IRSN
INSTITUT DE RADIOPROTECTION
ET DE SÛRETÉ NUCLÉAIRE

AVIS IRSN N° 2021-00071

Objet : **Projet Cigéo - Approche déterministe pour la définition de l'aléa en phase d'exploitation et variations du mouvement sismique avec la profondeur**

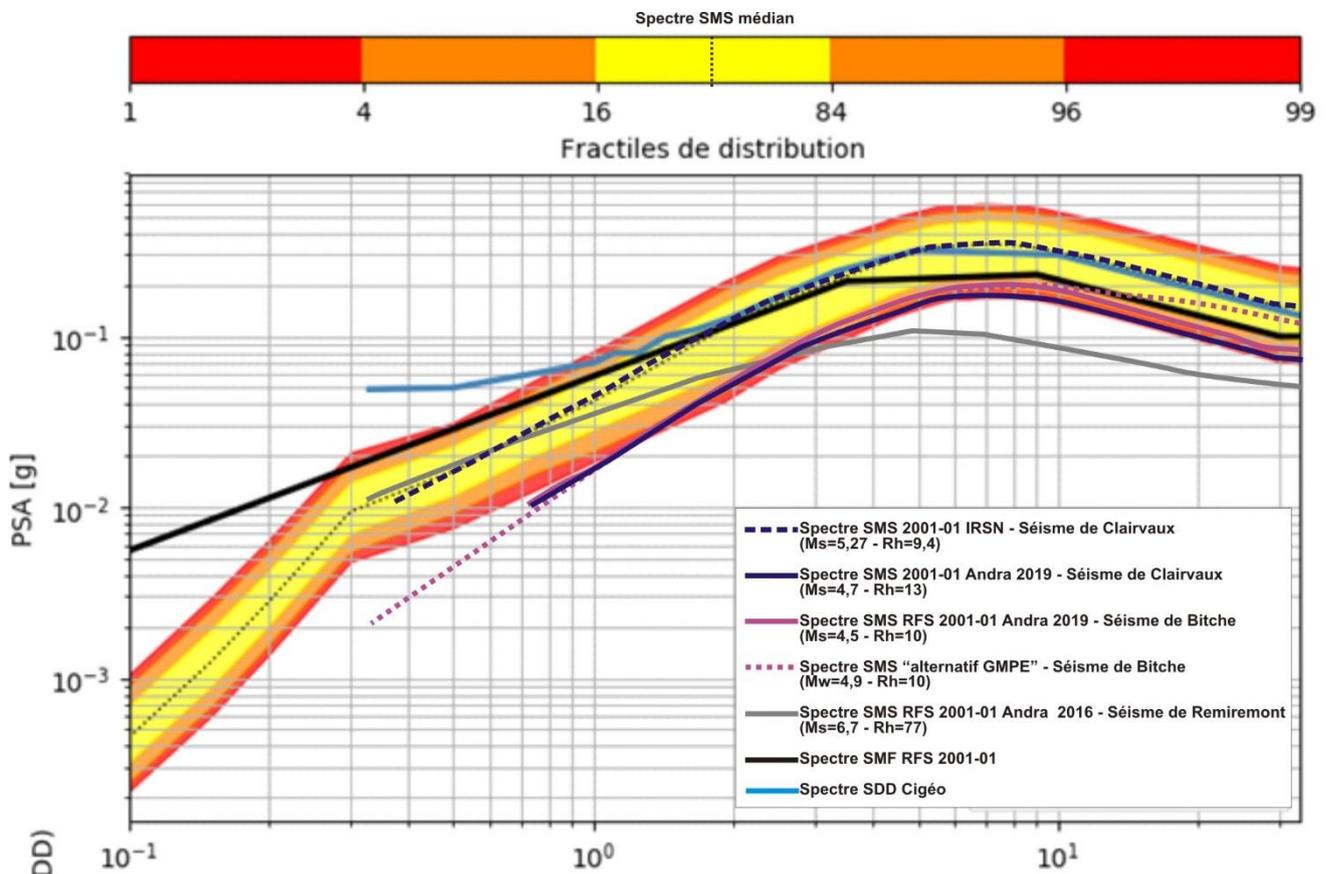
Comme mentionné ci-avant, la prise en compte de caractéristiques conservatives pour le séisme de Clairvaux, d'une analyse d'incertitudes réalisée sur les spectres SMS ainsi que d'équations de prédiction du mouvement sismique plus récentes que celle utilisée dans la RFS 2001-01, pourrait conduire à des spectres SMS qui dépassent le SMF, notamment dans les hautes fréquences du spectre d'aléa. Ainsi, l'IRSN considère que le SMF n'est pas suffisamment enveloppe des spectres SMS du site Cigéo pour définir l'aléa sismique en surface en phase d'exploitation.

Le SDD retenu par l'Andra au stade du DOS (voir Figure 1) est un spectre présentant une accélération maximale du sol (PGA) à 0,13 g, établi sur la base d'une analyse probabiliste réalisée en phase d'avant-projet sommaire (Dossier 2005 Argile). Selon l'Andra, ce SDD étant enveloppe du SMF, il permet le dimensionnement des installations de surface. Or, l'analyse précitée des incertitudes sur les caractéristiques des SMS menée par l'IRSN montre que le SDD ne couvre que 50% des spectres SMS possibles à partir de 6 Hz (Figure 1). Cette estimation ne tient pas compte de la réévaluation à la hausse des accélérations spectrales qui pourraient être associées au SMS du séisme de Clairvaux, ni de celles associées à l'application d'équations de prédiction du mouvement sismique plus modernes, qu'il reviendra à l'Andra de prendre en compte. Ainsi, **l'IRSN estime que le SDD actuellement retenu par l'Andra n'est pas suffisamment enveloppe de l'aléa sismique.**

L'existence de sources d'incertitudes que l'on ne peut pas encore quantifier précisément justifie d'autant plus de prévoir des marges sur l'aléa en considérant pleinement les incertitudes quantifiables en l'état actuel des connaissances. **Aussi, l'IRSN recommande que l'Andra revienne, dans le cadre de la DAC, à l'approche qu'elle avait développée dans le DOS pour quantifier les incertitudes au niveau SMS, en tenant compte de l'état de l'art (séisme de Clairvaux, prédiction du mouvement sismique), afin de définir un spectre de dimensionnement de Cigéo en phase d'exploitation présentant suffisamment de provisions vis-à-vis des incertitudes relatives à la définition de l'aléa sismique.** Ce point fait l'objet de la recommandation R2 en annexe 1 au présent avis.

L'IRSN recommande que l'Andra revienne, dans le cadre de la DAC, à l'approche qu'elle avait développée dans le DOS pour quantifier les incertitudes au niveau SMS, en tenant compte de l'état de l'art (séisme de Clairvaux, prédiction du mouvement sismique), afin de définir un spectre de dimensionnement de Cigéo en phase d'exploitation présentant suffisamment de provisions vis-à-vis des incertitudes relatives à la définition de l'aléa sismique.
